Stellungnahme Wasserrechtsverfahren - Hamburger Wasserwerke

Addendum 1

HOLGER MAYER, BUND e.V. Regionalverband Elbe-Heide

Abb. 30. Abflussreduzierung vs. Speicherreduzierung Brunnen Schierhorn 2

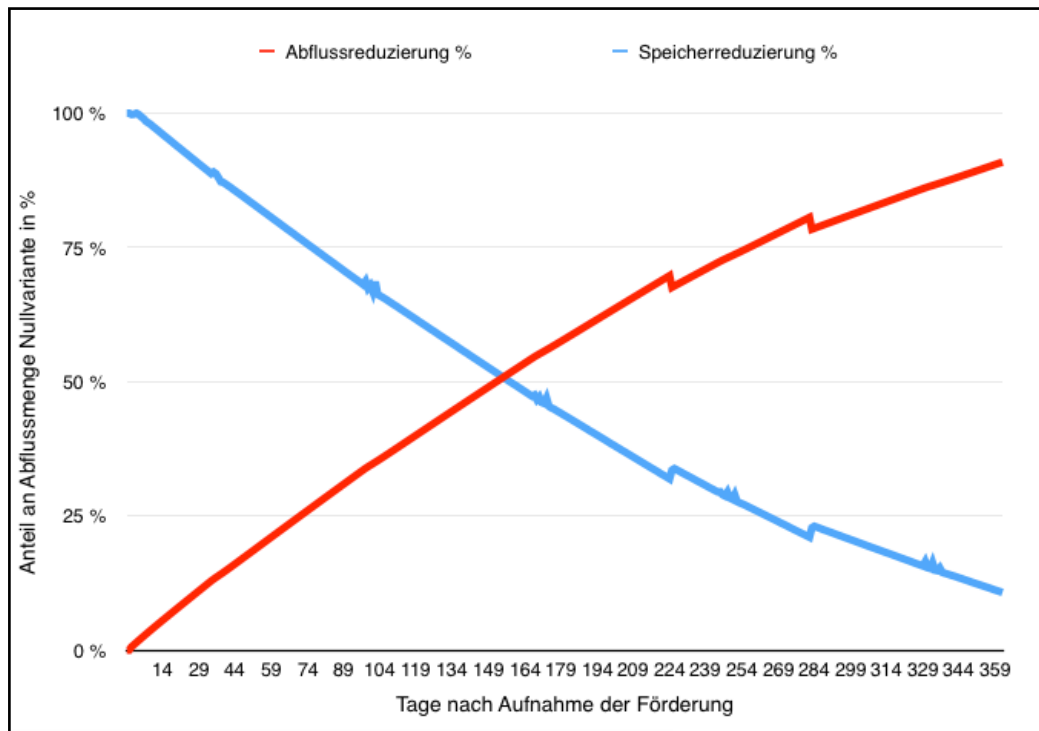
Wir sehen als Ergebnis in Abbildung 30 auf Seite 24, dass nach 152 Tage die Abflussreduzierung das Dominanz über die Speicherreduzierung übernimmt. Nach einem Jahr ist zwar noch keine 100%-ige Abflussreduzierung erreicht (wir vergleichen hier exemplarisch mit den zuvor untersuchten Brunnen W09-W12). Allerdings muss man sich auch klar machen, was die Zahlen hier bedeuten: Am Ende der Untersuchungsperiode liegt das Hangquellmoor weitestgehend trocken, da sich die Prozentwerte auf die Abflussmenge bei Nullförderung beziehen und nicht auf die Fördermenge!

Leider liegen keinerlei Messwerte bezüglich der Menge Wasser, die das Hangquellmoor bei Weihe ausschüttet zum Vergleich und zur Kalibrierung vor - ein aus unserer Sicht erheblicher Mangel.
